これまでの委員からの質問への回答 (第1、6、7回分科会時の質問)

2022年12月23日

図1 評価対象部位 (垂直断面図)

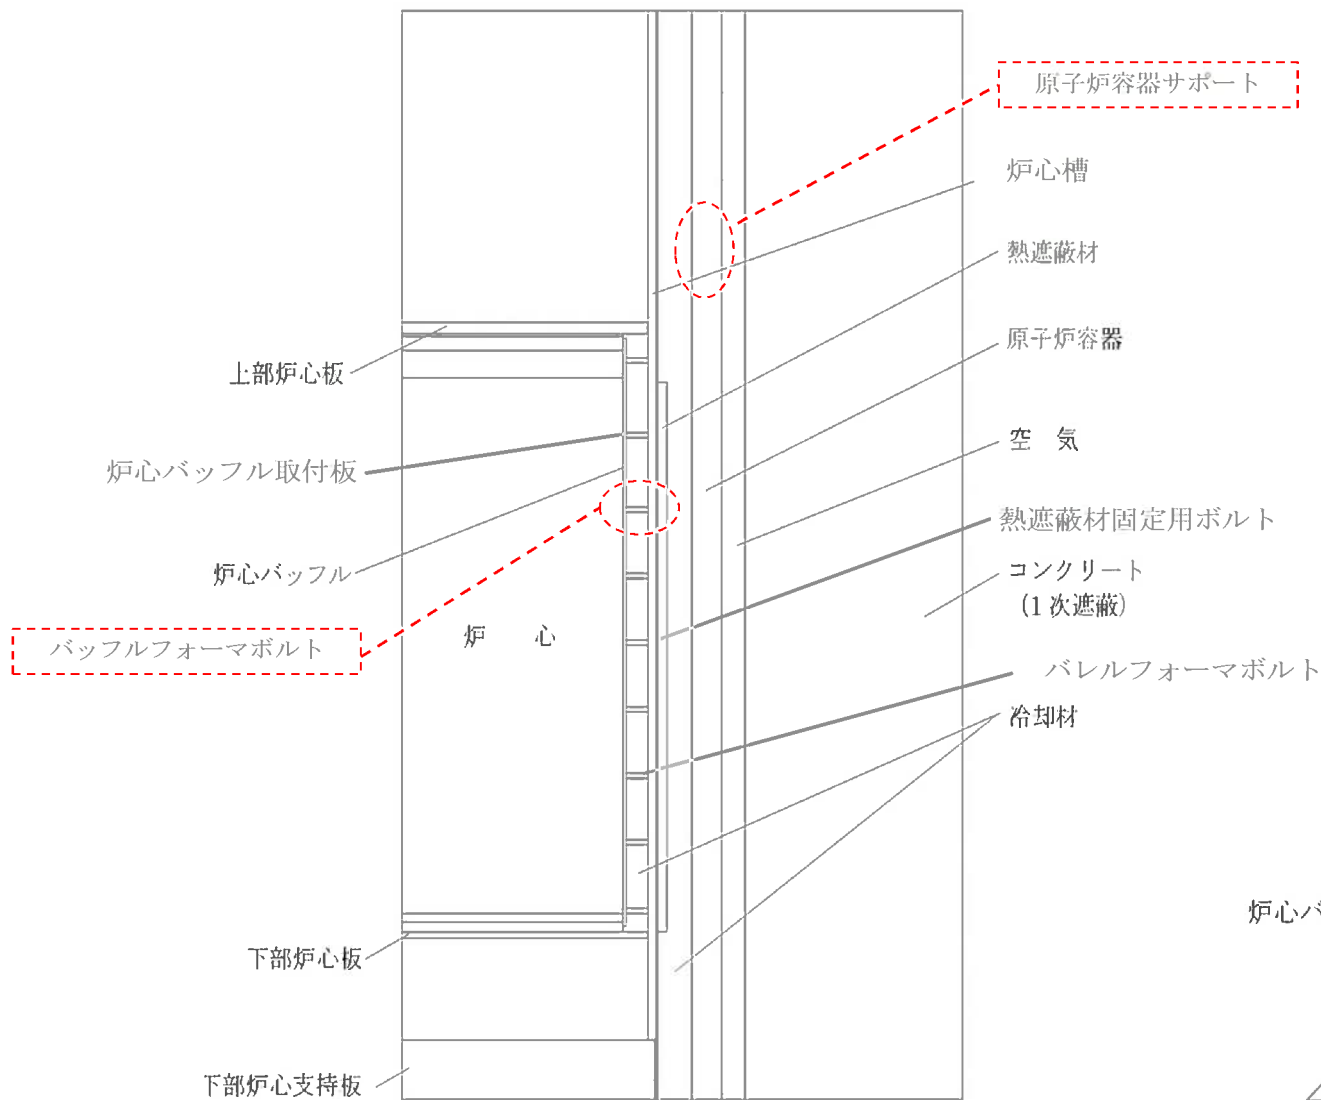
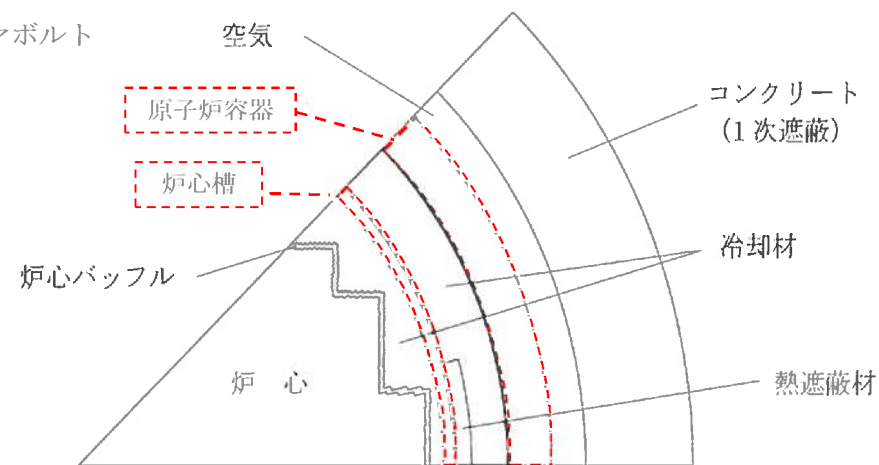
中性子分布について、評価対象部位（バッフルフォーマーボルト、原子炉容器サポート等）の照射量、位置を示すこと。

○評価対象部位の中性子照射量、位置を次ページ以降に示す。

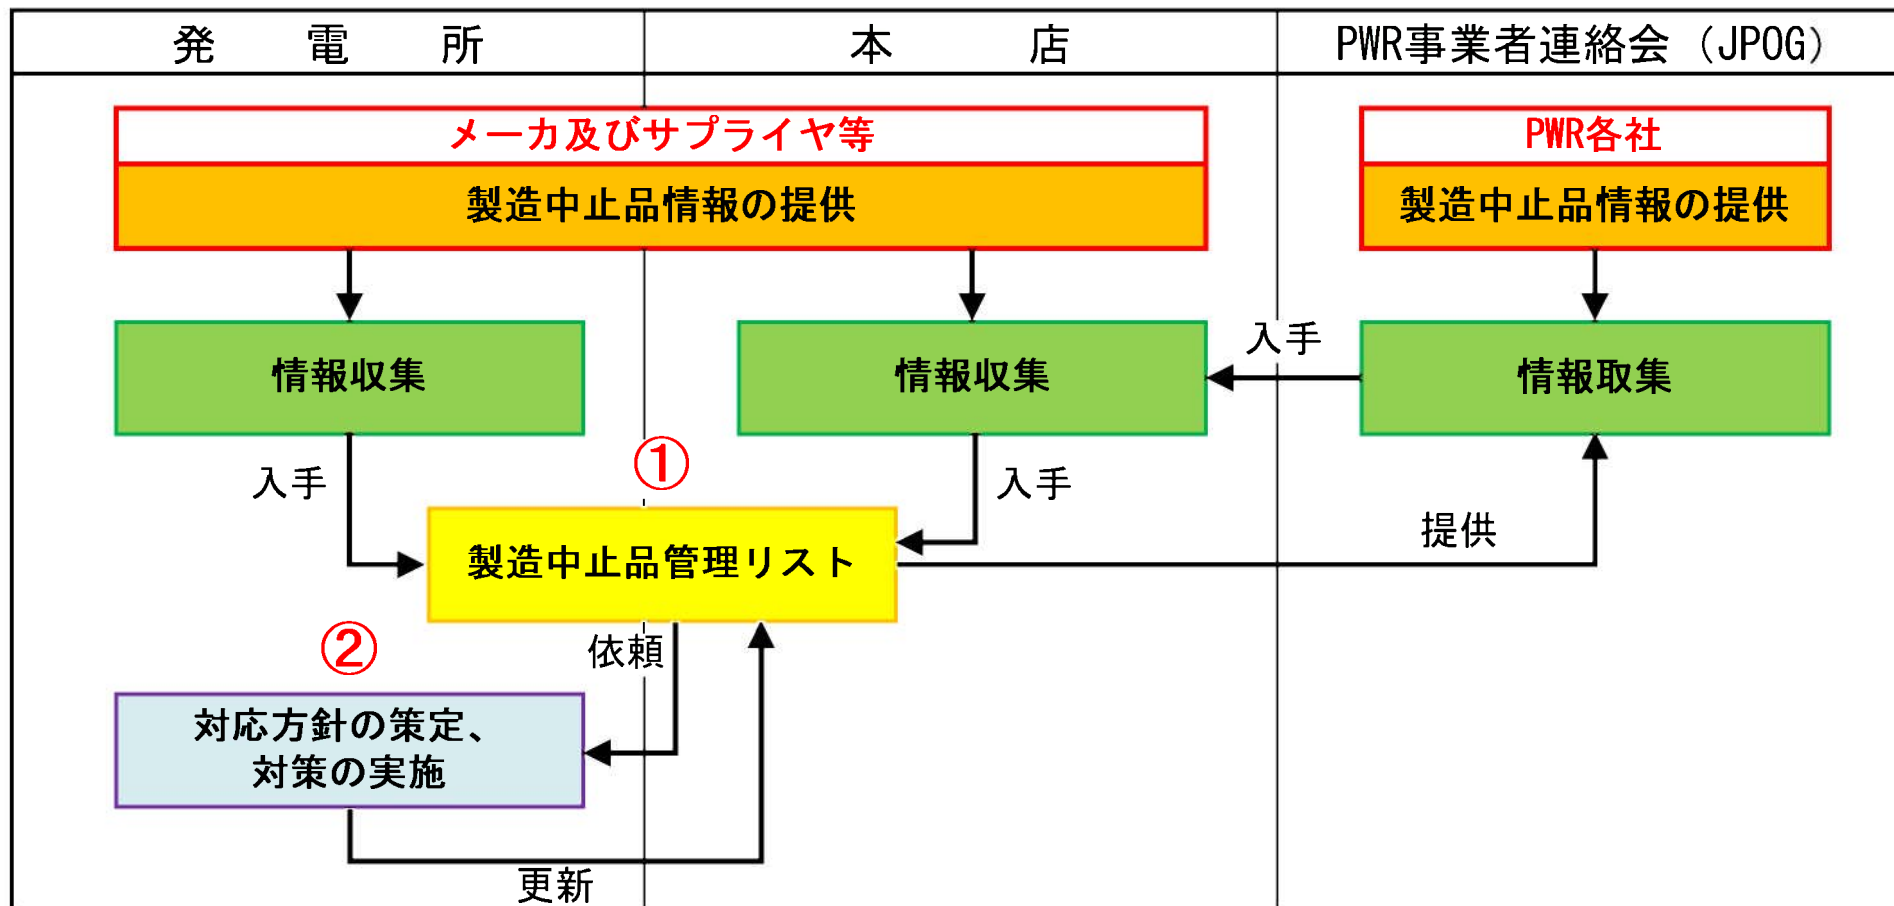
製造中止品についてもどのような取り組みをしているか。

○原子力エネルギー協会（ATENA）より、安全な長期運転に向けた経年劣化管理の取り組みの一環として「製造中止品管理ガイドライン（2020年9月）」が発行された。

○同ガイドラインは、製造中止品への対応を確実にし、設備の機能を維持するために製造中止品情報を関係箇所から、体系的かつ継続的に入手・管理し、事業者及び関係箇所が連携して対応する仕組みの構築・運用について示されたものである。

○当社は同ガイドラインに基づき、製造中止品情報の収集・報告及び管理について社内規定に定めている。

(参考) ASR進行段階とコンクリートの膨張曲線概念図※5

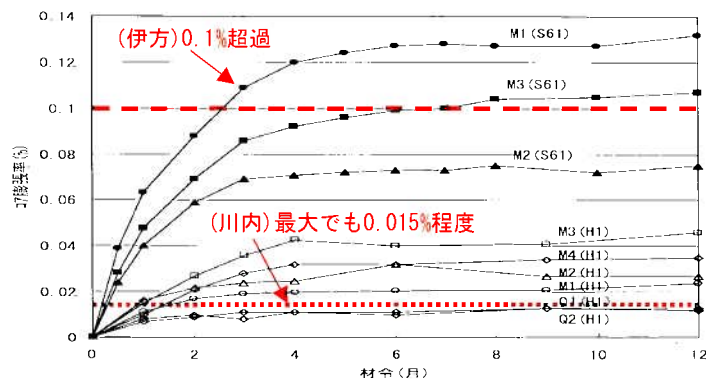
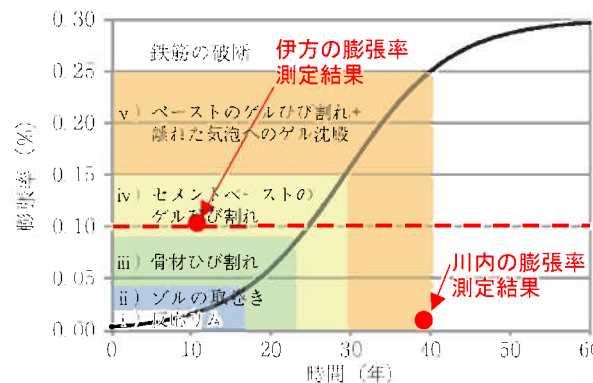
また、伊方発電所において過去にアルカリ骨材反応が問題となったが、コンクリートの材料について川内との相違を説明すること。

- ・伊方1号の運転開始は1977年で、1986年のASR抑制対策の原型(建設省暫定案※3)の発行前であった。川内1, 2号は1986, 87年にモルタルバー法により、使用骨材が有害でないことを確認している。
- ・膨張率測定結果より、伊方1号は運転開始約10年後に「試験期間(材令)3ヶ月で0.1%以上」の膨張を示すコンクリートコアが確認されているのに対して、川内1, 2号は運転開始約40年後の現在において「試験期間(材令)約4ヶ月で0.000~0.015%」程度であった。

急速膨張性の反応性鉱物の確認結果(2号の例)

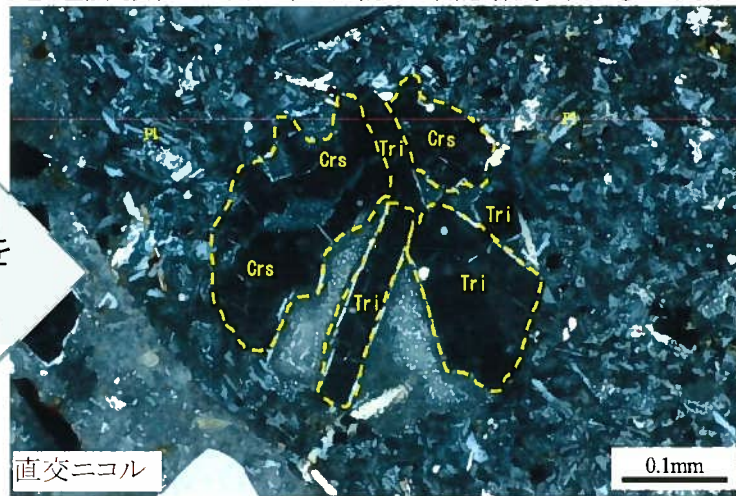
コンクリートの各劣化要因について、よくある事象なのか、起こりにくい事象なのか、国内外の事例と合わせて説明すること。

- ・ 偏光顕微鏡により反応性鉱物を同定した結果、粗骨材に急速膨張性の反応性鉱物(クリストバライト等)が認められた。
⇒ 促進膨張試験の結果※、急速膨張の可能性は低いと判断した。

反応性鉱物としてクリストバライトとトリディマイトが確認された。クリストバライトは直交ニコルでは暗く観察され、トリディマイトは薄板状や楔形をしており直交ニコル下では双晶を示す。大きくまとまった部分を破線内に示す。

図1 SUS316CW の引張特性データの照射量依存性(試験温度: 290~350°C)

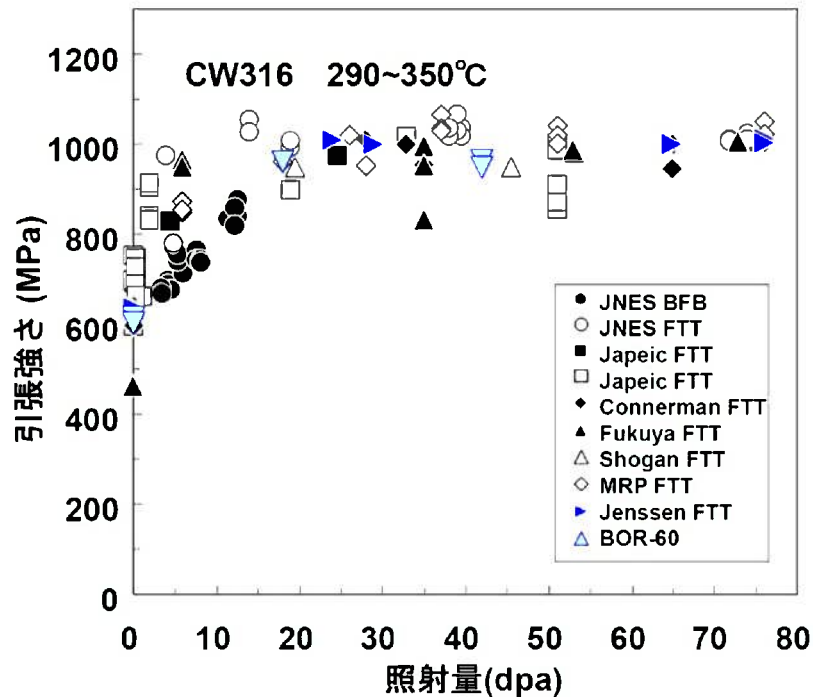
IASCCで評価している炉内構造物の材料の強度は、照射を受けてどのように変化するのか。

○炉内構造物の材料（SUS304系、SUS316系）は、中性子照射により元素のはじき出しによって生じた格子欠陥が転位の動きを妨げることとなり、強度が増加する。

○図1及び図2に示す通り、引張強さは照射量の増加に伴い上昇し、10~20 dpa で飽和している。

図1 IASCCによる割れ発生しきい応力線図

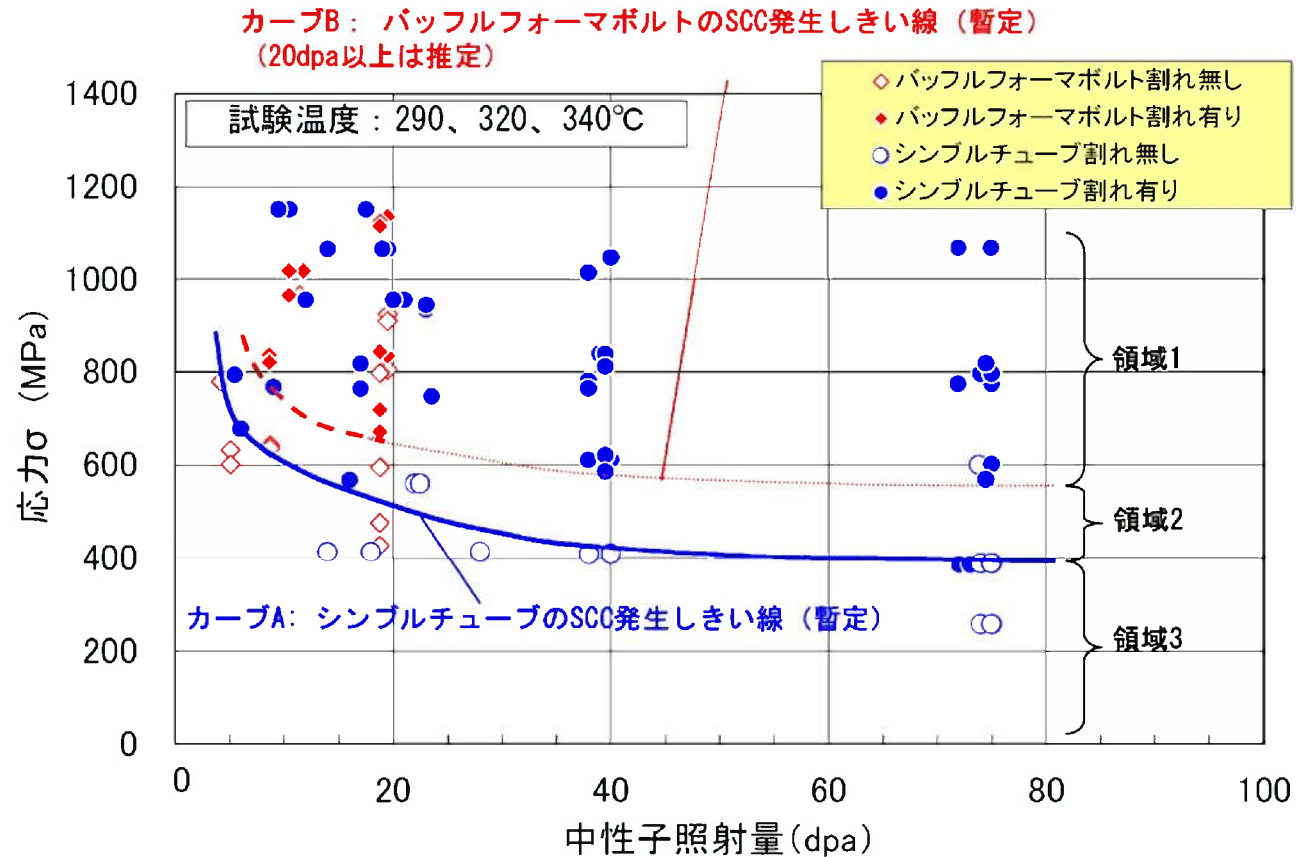
定荷重応力試験割れ試験結果のまとめの図について、2点の結果で破断の閾値を引いているがデータの信頼性をどのように考えているのか。

○「第6回分科会 資料4-1 P13 図3」及び「第7回分科会 資料2 P15 図3」にて提示している図は、応力と破断時間を示すデータを例として示したものであり、実際の評価には使用していない。

○バッフルフォーマボルトの照射誘起型応力腐食割れに関する評価については、「IASCC評価技術に関する報告書（独）原子力安全基盤機構（平成21年9月）」及び「炉内構造物点検評価ガイドライン」に基づき、81点の試験結果から割れ発生応力線図を設定し、評価している。

- ① 領域1に含まれる場合
評価対象物は、評価対象時点で割れが発生する**可能性が高い**ものとみなす。
- ② 領域2に含まれる場合
評価対象物は、評価対象時点で割れが発生する**可能性が有る**ものとみなす。
- ③ 領域3に含まれる場合
評価対象物は、評価対象時点で割れが発生する**可能性が無い**ものとみなす。

図1 再熱割れ発生に及ぼす ΔG 値及び溶接入熱の影響
[引用元: 三菱重工技報 Vol.14 No.1 (1977-1)]

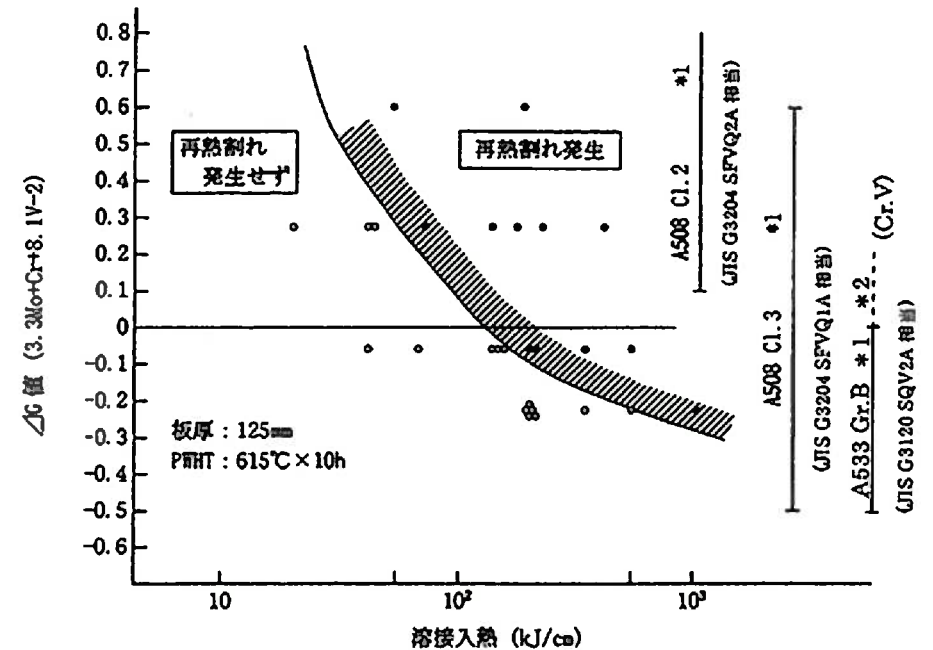
クラッドの溶接の説明には入熱管理、溶接後熱処理の情報も記載すること。

上部ふた、上部胴等には低合金鋼を用いており、ステンレス鋼の内張りを施している。一部の低合金鋼では大入熱溶接を用いた肉盛で溶接後熱処理が行われると局部的にき裂が発生することが米国PVRC (Pressure Vessel Research Council) の研究により確認されている。

川内1号炉においては、図1に示すように材料の化学成分 (ΔG 値) を踏まえ溶接入熱を管理し溶接を実施しており、き裂の発生する可能性は小さい。

なお、基本的には溶接電流、溶接電圧及び溶接速度を管理することで入熱管理を行っている。
